Uchwała Nr 62/2024
Rady Miejskiej w Przemyślu
z dnia 15 lipca 2024 r.

w sprawie wzniesienia pomnika, poświęconego pamięci błogosławionego ks. Jerzego Popiełuszki

Opinia w sprawie budowy pomnika bł. ks. Jerzego Popiełuszki

NUMER RYSUNKU:
A - 02

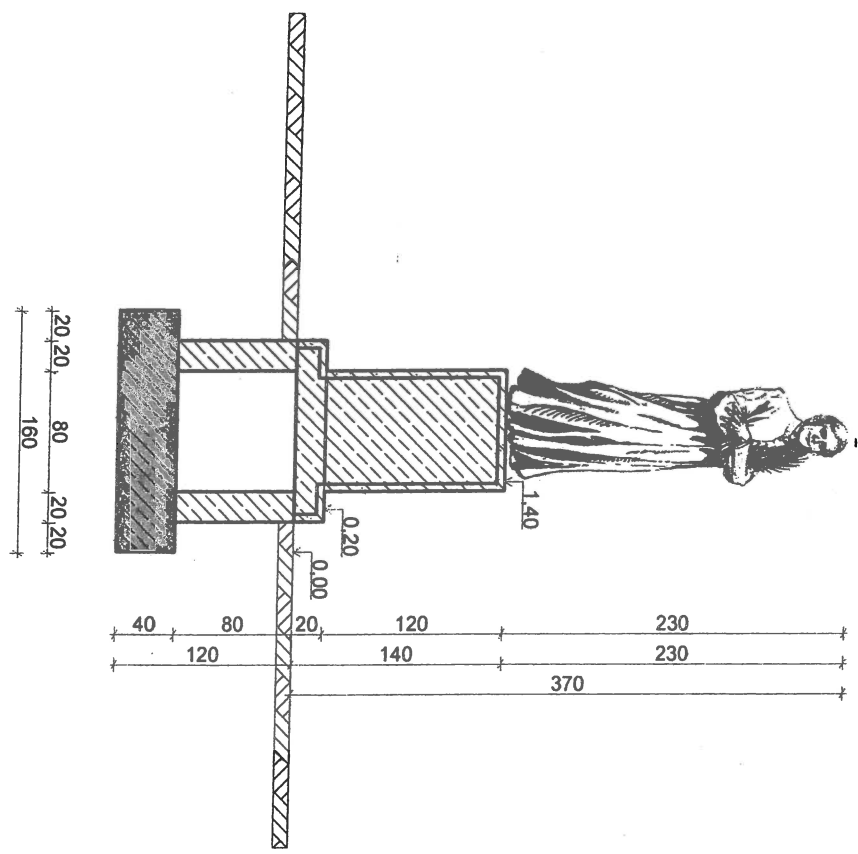
Z analizy przedstawionej koncepcji wynika iż, projektowany pomnik nie przekracza wysokości dozwolonej w mpzp „Katedra”. Zgodnie z przedłożoną koncepcją łączna wysokość pomnika wynosi: 3,70 m. Część przedstawiająca postać błogosławionego wynosi: 2,30 m natomiast część w partii cokołu ok. 1,20 m -1,40 m. Proponowana wysokość pomnika oraz przeskalowanie rzeźby przedstawiającej postać 1,25:1 w stosunku do natury, wydaje się słuszna w odniesieniu do monumentalnego otoczenia oraz ze względu na skalę obiektów zabytkowych, w tym przede wszystkim zabytkowego obiektu Bazyliki Arcykatedralnej pw. Św. Jana Chrzciciela. Dla przykładu oraz zobrazowania wysokości pomnika w przestrzeni krajobrazu miejskiego, podaję wymiary zabytkowego pomnika Jana III Sobieskiego, zlokalizowanego

Odnosząc się do przedstawionego w opisie materiału, z jakiego proponuje się wykonanie pomnika tj. odlew z brązu, umieszczonego na betonowym cokole obłożonym płytami kamiennymi oraz umieszczonego napisu okolicznościowego a także do przyjętej symboliki oraz formy realistycznego przedstawienia postaci błogosławionego księdza Jerzego Popiełuszki nie wnoszę zastrzeżeń.

Jednocześnie informuję, iż przedstawiona koncepcja wymaga dalszego opracowania i uszczegółowienia zarówno w sferze artystycznej oraz w zakresie materiałów np. ustalenia kolorystyki i rodzaju kamienia, rodzaju liternictwa na tablicy inskrypcyjnej a przede wszystkim w zakresie uwzględnienia ochrony ekspozycji czynnej i biernej oraz zagospodarowania terenu stanowiącego integralną część założenia.
